改善箇所説明図

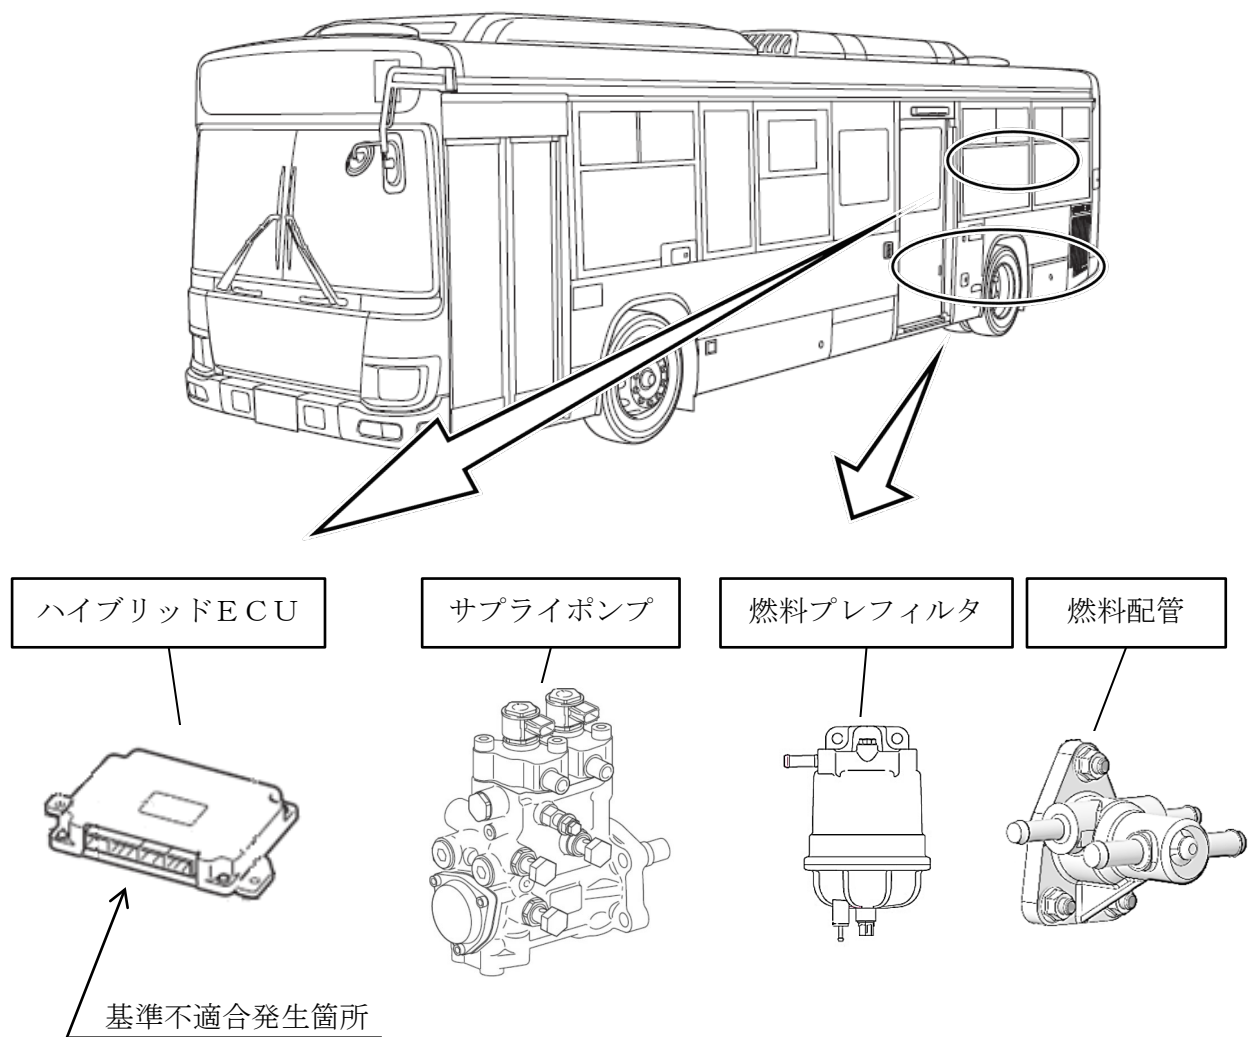
大型ハイブリッド路線バスにおいて、ハイブリッド制御プログラムが不適切なため、エンジン始動時にサプライポンプの摺動部が、燃料中の異物等により潤滑不良となり摩耗することがある。そのため、そのまま使用を続けるとポンプが破損し、走行できなくなるおそれがある。

全車両、ハイブリッドECU、サプライポンプ、燃料プレフィルタおよび燃料配管を対策品に交換する。

識別 : 運転者席左側ドア開口部のシリアルナンバープレートの上側中央に、識別ペイント（黄色）を塗布する。
